**MRAe**

**Avis délibéré**  
**de la Mission régionale d'autorité environnementale**  
**Provence-Alpes-Côte d'Azur**  
**sur le projet d'aménagement de la ZAC La Villette, à Cagnes-**  
**sur-Mer (06)**

**N° MRAe  
2022APPACA15/3094**

Figure 5: réseau routier retenu - Source : étude air de l'étude d'impact

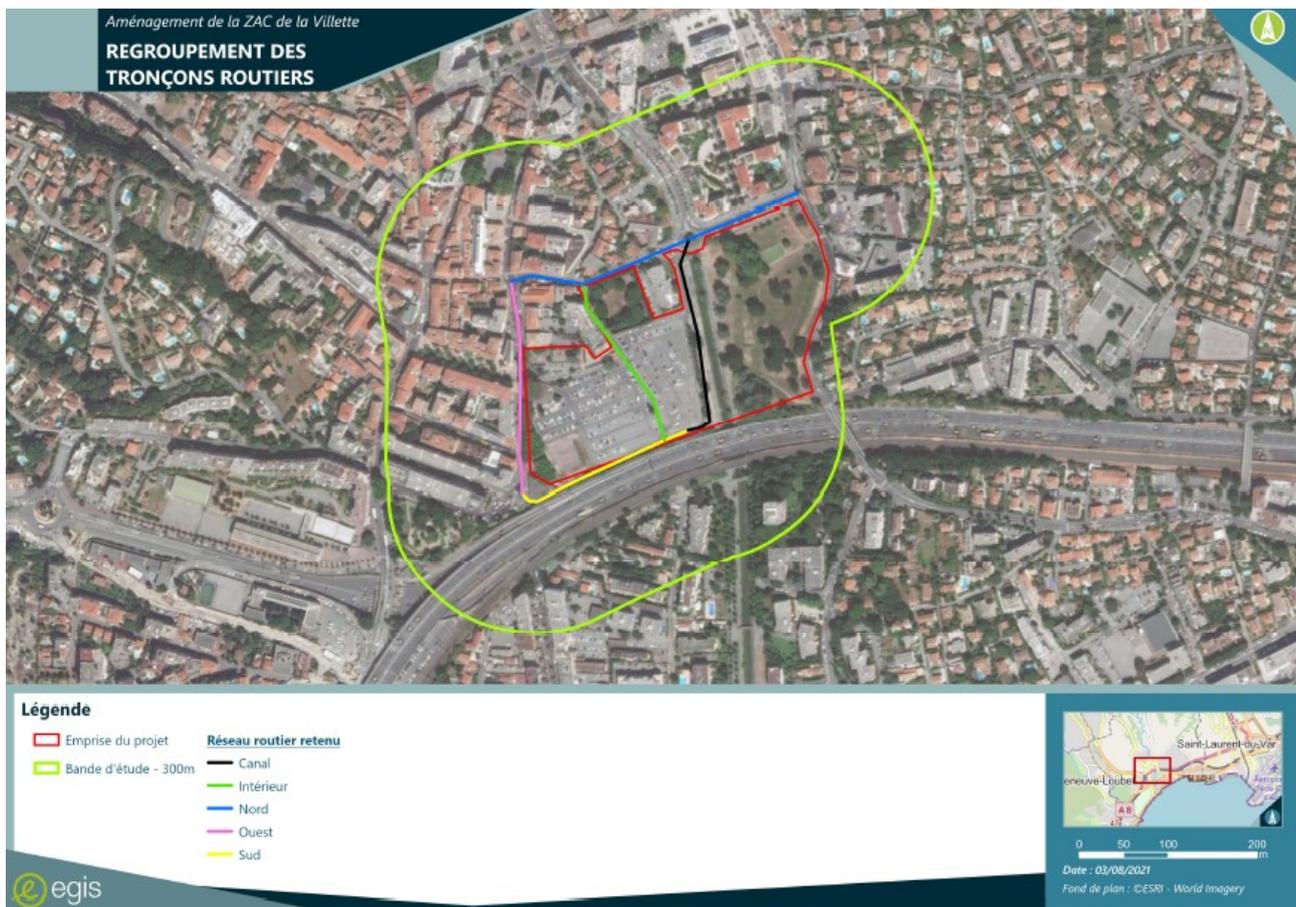
Dans le cadre des modélisations réalisées pour l'étude d'impact, il apparaît que seuls les axes ceinturant la future ZAC ont été pris en compte, l'autoroute A8 n'ayant pas été retenue alors qu'elle contribue aux émissions de polluants atmosphériques et joue un rôle majeur dans l'exposition des populations en place et futures.

La MRAe considère que l'absence de risque sanitaire pour les futurs occupants et le voisinage n'est dès lors pas démontrée.

**La MRAe recommande de reprendre les modélisations des concentrations en polluants au droit du site du projet et dans son voisinage (avec et sans projet) en intégrant l'autoroute A8 dans le réseau routier considéré dans les sources de pollution atmosphérique existantes.**
